COMUNE DI CAMPITELLO DI FASSA
PROVINCIA AUTONOMA DI TRENTO

PIANO REGOLATORE GENERALE VARIANTE 2-2019

RELAZIONE DI CONTRODEDUZIONE

in adeguamento al verbale di conferenza pianificazione n. 45/2020 di data 03/09/2020

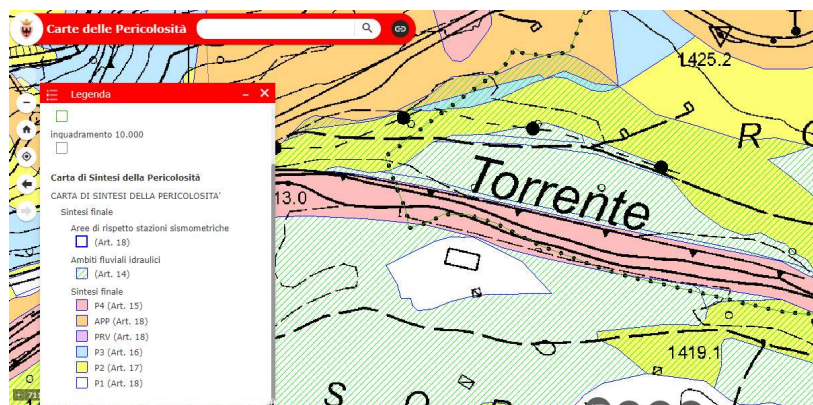
V13 - Negativo per la parte ricadente in area ad elevata pericolosità della CSG e quindi in contrasto con l'art 2 delle N.d.A. del PUP. Per la parte rimanente la variante è ammissibile solo se il verde privato è considerato inedificabile ed equiparabile ad un uso del suolo "ricreativo" in base alla tabella 'PGUAP' (tale condizione deve essere espressamente riportata nelle N.d.A. del PRG).

Diversamente il parere è negativo in quanto la parte di variante che ricade in area critica recuperabile determina un aumento del grado di rischio (R3). Per tale porzione di variante il parere negativo può essere rivisto sulla base di uno studio di compatibilità redatto ai sensi dell'art 17 delle N.d.A. del PGUAP. Si segnala che anche la nuova CSP, non in vigore ma preadottata, individua una criticità di carattere idraulico per l'area. Infine si ricorda che eventuali interventi in fascia di rispetto idraulico (10 m) sono soggetti ad autorizzazione ai sensi della L.P. 18/76 e s.m..

Si provvede a stralciare la variante reintroducendo la destinazione del PRG in vigore.

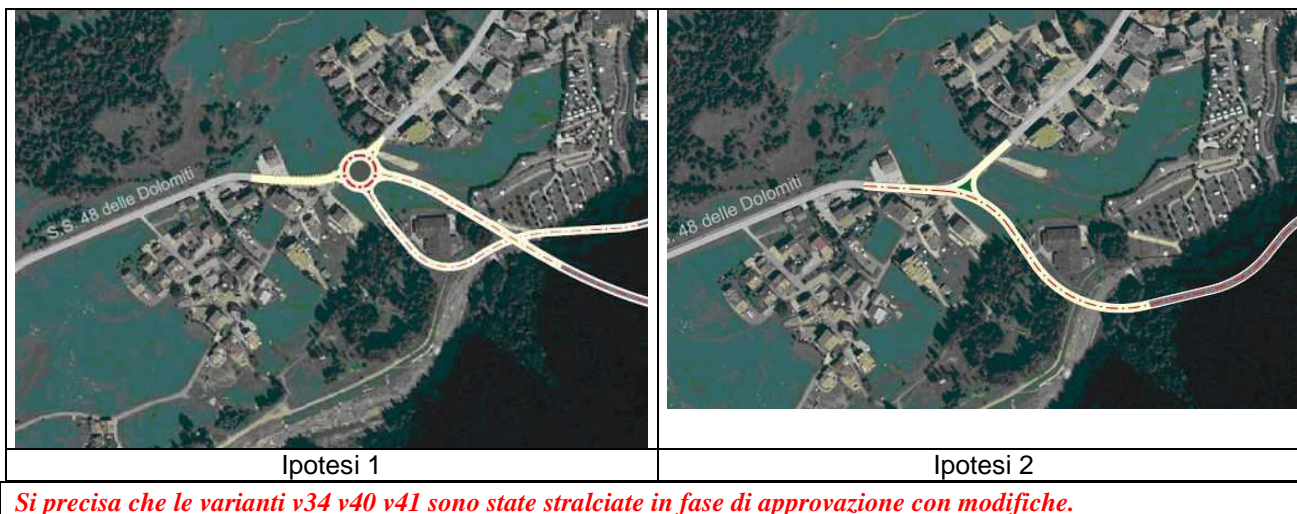
Ribadendo quanto già espresso nella precedente nota di data 30/07/2019 n. 474691, si premette che il Comune di Campitello di Fassa è interessato dal Piano Stralcio della mobilità della Val di Fassa redatto dalla Provincia Autonoma di Trento approvato in data 26/10/2015 con delibera della Giunta n. 1874, relativamente a:

- Infrastrutture - stradali: "Intervento n. 1 - Variante di Campitello e Canazei";
- Infrastrutture - ciclo-pedonali e people mover: con l'intervento "Campitello di Fassa fino a Canazei: nuovo percorso ciclopeditonale";
- Infrastrutture - parcheggi: con l'intervento Parcheggio a Campitello;

e pertanto si invita il Comune di Campitello di Fassa a prevedere, nelle cartografie, le infrastrutture previste da Piano Stralcio secondo le indicazioni della Intesa sottoscritta ed approvata.

Si provvede ad inserire nella cartografia le previsioni alternative 1 e 2 come già contenuto negli elaborati di PRG recentemente approvati dalla Giunta Provinciale con la variante 1-2019 (Deliberazione n. 1439 di data 25/09/2020).

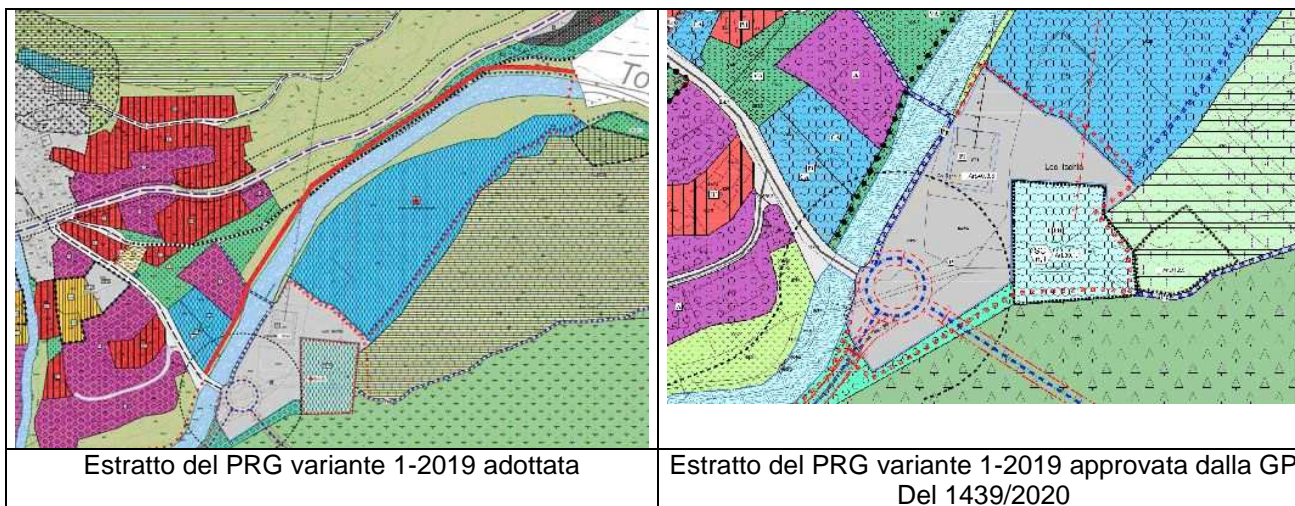
v35 - Relativamente alle previsioni di percorsi ciclopeditonali, si evidenzia che la Variante n. 35 è interessata dal progetto denominato "C-63 Pista ciclopeditonale Valli di Fiemme e Fassa: Collegamento Campitello - Canazei", discusso in Conferenza dei Servizi in data 08/05/2019. Si precisa che il tracciato della citata pista ciclopeditonale riportato nelle tavole di piano B.1 e B.2 non ricalca in maniera completa il tracciato autorizzato nella conferenza dei servizi, infatti la parte centrale risulta interferente con la nuova rotonda stradale in sinistra Avisio e con la nuova collocazione della stazione di partenza della funivia "Col Rodella".

Quindi il parere dello scrivente servizio su tale variante è negativo. Al fine di risolvere tali interferenze è necessario spostare il tracciato ciclopeditonale in destra Avisio come riportato con la linea rossa continua nella figura che segue.

La parte centrale citata dal parere +è già stata corretta in occasione dell'approvazione della variante 1-2019 ora riportata integralmente negli elaborati di adozione definitiva.
